Breezer Aircraft. Ohjaussauvan tarkastus ja korjaus

Koskee: Niitä ultrakevyitä lentokoneita Breezer, joiden valmistusnumero on 001 – 082.

BREEZER AIRCRAFT Breezer Aircraft GmbH & Co.KG Sönke-Nissen-Koog 58, 25821 Reußenköge Tel.: 0049 4674 9629 – 19, info@breezeraircraft.de	Datum	25-Sept.-2010
		Revision	0
Technische Mitteilung / Service Bulletin		Letzte Änderung	
Nr.	SB10-003D		
Gegenstand	Tausch der Steuerknüppelköpfe	Gültig ab	25-Sept.-2010

Bild 1: Position der zu lösenden Schrauben

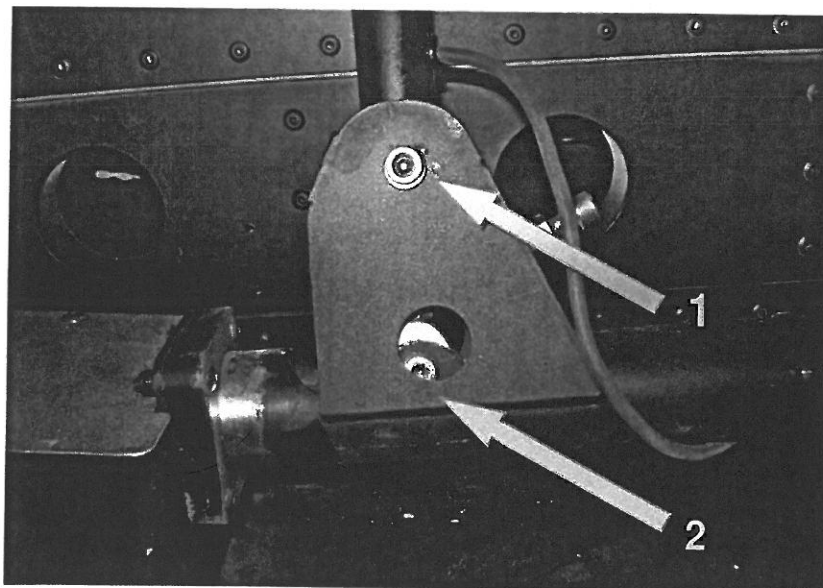
- Irrota trimmlaipan tai radion kaapeli
- Irrota ohjaussauvan ja saranakorvakkeen välinen kiinnitysruuvi (nuoli 1 kuvassa 1)
- Irrota ohjaussauvan ja yhdysputken välinen kiinnitysruuvi (nuoli 2 kuvassa 1)
- Irrota ohjaussauva

- Trennen der Kabelverbindung für Funk oder Trimm (falls vorhanden)
- Lösen der Schraubverbindung der Steuerknüppellagerung (Pfeil 1)
- Lösen der Schraubverbindung des Verbindungsrohres der Knüppel (Pfeil 2)
- Herausziehen des Knüppels

Die Schraubverbindung der Steuerknüppellagerung muss zuerst gelöst werden, um an die Schraube des Verbindungsrohres herankommen zu können.
